Boletim de informação #201708
Punho de comando do reserva 1 August 2017

Todos os equipamentos Tandem Fire

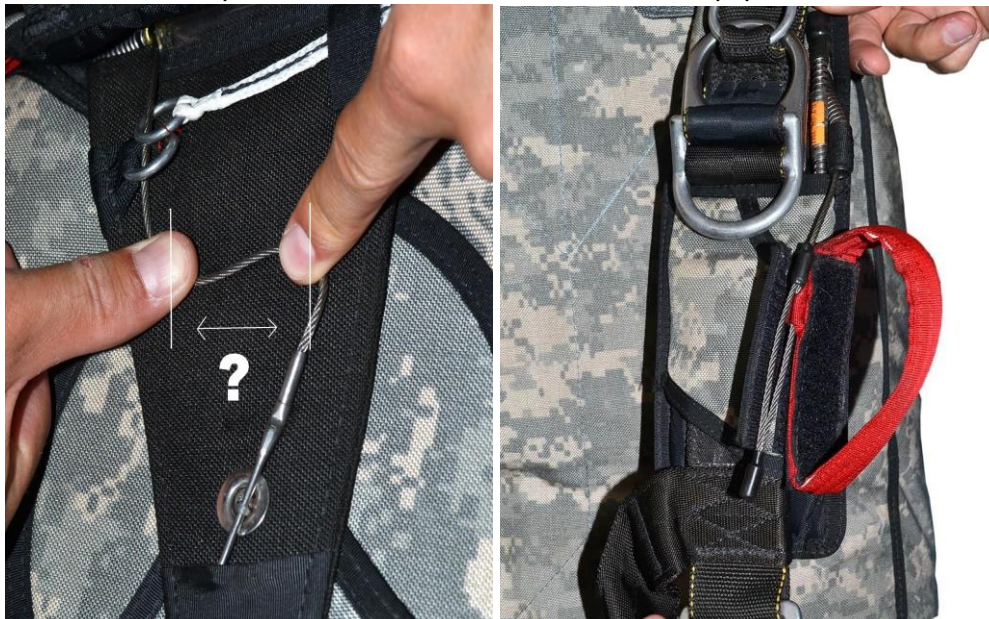
Antes do próximo salto, confirmar que a sobra do cabo do punho do reserva (cabo de aço) é suficiente como a mostrada na foto abaixo:

A dimensão mínima da sobra deve ser de 3 cm

No caso da sobra não ser suficiente, deve ser substituído o punho do acionamento do reserva, ANTES DO PRÓXIMO SALTO. Para substituir o punho, entre em contato com o fabricante no e-mail info@sws.aero
